Oficio Nro. GADDMQ-SHOT-DMGT-2024-0369-O

Asunto: MODIFICATORIA DE LA SECCIÓN TRANSVERSAL DE LA CALLE "E7C" DESDE LA ABCISA 0+000.00 A LA ABCISA 0+285.00; ELIMINACIÓN DE LA CURVA DE RETORNO DE LA CALLE "E7C" UBICADA EN LA ABCISA 0+260.00; REGULARIZACIÓN DE LA PROLONGACIÓN DE LA CALLE "E7C" DESDE LA ABCISA 0+285.00 A LA ABCISA 0+565.00; REFORMA GEOMÉTRICA DE LA CALLE "S39" Y ELIMINACIÓN

a) SECCIÓN TRANSVERSAL PROPUESTA PARA LA MODIFICATORIA DE LA CALLE “11” (E7C), UBICADA EN EL BARRIO PUEBLO UNIDO DE QUITO APROBADO CON ORDENANZA NRO. 3370 DE FECHA 26 DE NOVIEMBRE DE 2001

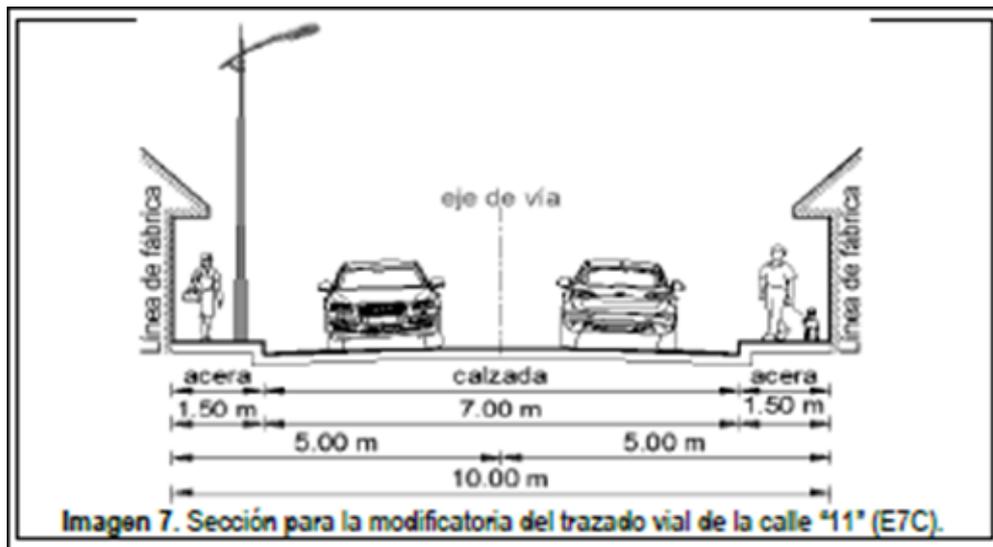
La calle “11” (E7C), a lo largo del tramo, se encuentra totalmente adoquinada, dispone de servicios básicos, tales como: alcantarillado y postes de luz eléctrica; y mantiene la siguiente sección:

Longitud total = 285.00 metros (tramo: abscisa 0+000.00 hasta la abscisa 0+285.00).

Sección transversal total: 10.00 metros

Calzada: 7.00 metros

Acera: 1.50 metros (2 aceras, una a cada lado de la vía)

De acuerdo a las especificaciones técnicas descritas anteriormente, el trazado vial propuesto NO CUMPLE con las especificaciones mínimas para vías locales, conforme lo establece las Reglas Técnicas de Arquitectura y Urbanismo vigentes, sin embargo, la propuesta vial permitirá uniformizar y dar continuidad a la sección transversal, donde se implantará una sección típica que se acopla al espacio existente de acuerdo a la topografía del terreno y al espacio disponible existente de la mesa de vía.

Con base a los antecedentes expuestos, base legal invocada, conclusiones y revisada la documentación anexa al expediente, la Dirección Metropolitana de Gestión Territorial, de la Secretaría de Hábitat y Ordenamiento Territorial - SHOT, emite INFORME TÉCNICO **FAVORABLE**, a la propuesta de: *“MODIFICATORIA DE LA SECCIÓN TRANSVERSAL DE LA CALLE “E7C” DESDE LA ABCISA 0+000.00 A LA ABCISA 0+285.00; ELIMINACIÓN DE LA CURVA DE RETORNO DE LA CALLE “E7C” UBICADA EN LA ABCISA 0+260.00; REGULARIZACIÓN DE LA PROLONGACIÓN DE LA CALLE “E7C” DESDE LA ABCISA 0+285.00 A LA ABCISA 0+565.00; REFORMA GEOMÉTRICA DE LA CALLE “S39” Y ELIMINACIÓN DEL PARTERRE PARA LA REGULARIZACIÓN DE LA CALLE “E9B” DESDE LA ABCISA 0+000.00 A LA ABCISA 0+038.00”*; de acuerdo a las especificaciones técnicas descritas anteriormente e informes emitidos por la Administración Zonal Qitumbe.

b) SECCIÓN TRANSVERSAL PROPUESTA PARA LA REGULARIZACIÓN DE LA CALLE "11" (E7C), UBICADA EN EL BARRIO PUEBLO UNIDO DE QUITO.

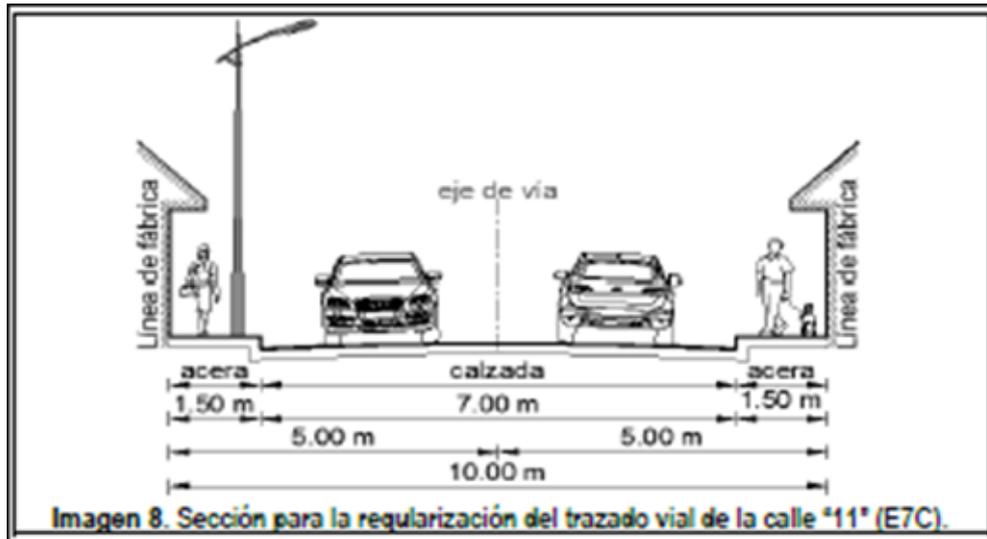
La calle "11" (E7C), a lo largo del tramo, se encuentra aperturada en tierra; dispone de servicios básicos, tales como: alcantarillado y postes de luz eléctrica y mantiene la siguiente sección:

Longitud total = 280.00 metros (tramo: abscisa 0+285.00 hasta la abscisa 0+565.00).

Sección transversal total: 10.00 metros

Calzada: 7.00 metros

Acera: 1.50 metros (2 aceras, una a cada lado de la vía)

c) SECCIÓN TRANSVERSAL PROPUESTA PARA LA REFORMA GEOMÉTRICA DE LA CALLE "H" (S39) Y ELIMINACIÓN DEL PARTERRE PARA LA INCLUSIÓN DE LA CALLE S/N (E9B), de acuerdo a plano presentado:

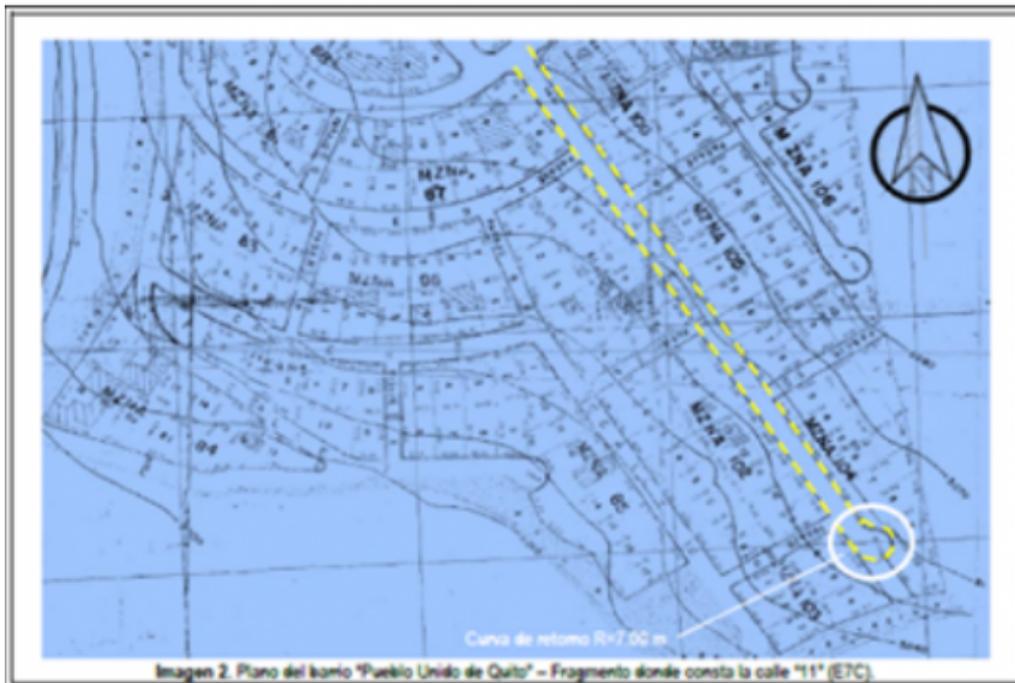
desde la calle "R" (E10) hasta la calle "M" (E9B) y calle S/N (E9H) hasta la calle calle "M"

Longitud total = 48.00 metros (tramo: abscisa 0+000 hasta la abscisa 0+048).

Sección transversal total: variable de acuerdo a plano presentado

Calzada Calle H (S39): 7.00 metros

Acera Calle H (S39): 1.50 metros

Calzada Calle S/N (E9B): 7.00 metros
